Aufstellung der 6. Änderung des Flächennutzungsplanes „Windpark Padenstedt - Repowering“ der Gemeinde Padenstedt

hier: Abwägungsvorschlag zu eingegangenen Stellungnahmen aus den Beteiligungsverfahren nach § 3 (1) und § 4 (1) BauGB im Rahmen der gemeindlichen Abwägung zum Entwurfs- und Veröffentlichungsbeschluss

Aufgestellt: Aukrug,
mit Bearbeitungsstand vom 25.02.2025,
ergänzt am 06.04.2025

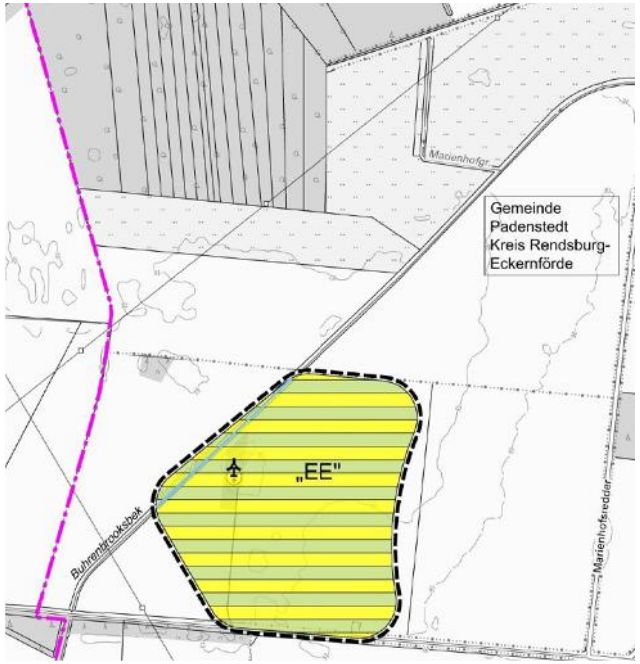
Gleichfalls sind die aus dem B-Plan Nr. 8 resultierenden und dauerhaft zu belassenden Kompensationsflächen M1, M2 und die 70 lfd. m Knickneuanlage darzustellen. Während die Kompensationsflächen als Flächen Maßnahmen zum Schutz, zur Pflege und zur Entwicklung von Boden, Natur und Landschaft nach § 5 Abs. 1 Nr. 10 BauGB darzustellen sind, wäre auch die Knickneuanlage als gesetzlich besonders geschütztes Biotop nachrichtlich zu übernehmen.	Der Verweis auf die *Kompensationsmaßnahmen aus dem B-Plan Nr. 8* und den Hinweis um eine entsprechende Darstellung in der 6. Änd.- FNP wird von der Gemeinde Padenstedt zur Kenntnis genommen. Die flächenhaften Ausgleichs- und Kompensationsflächen sowie die Knickneuanlage liegen außerhalb des Planänderungsbereich, sodass diese nicht in den Änderungsbereich der 6. Änd. - FNP aufgenommen werden können. Die Kompensationsflächen und Knickneuanlage liegen nördl. des Änderungsbereiches (s. Abbildungen).
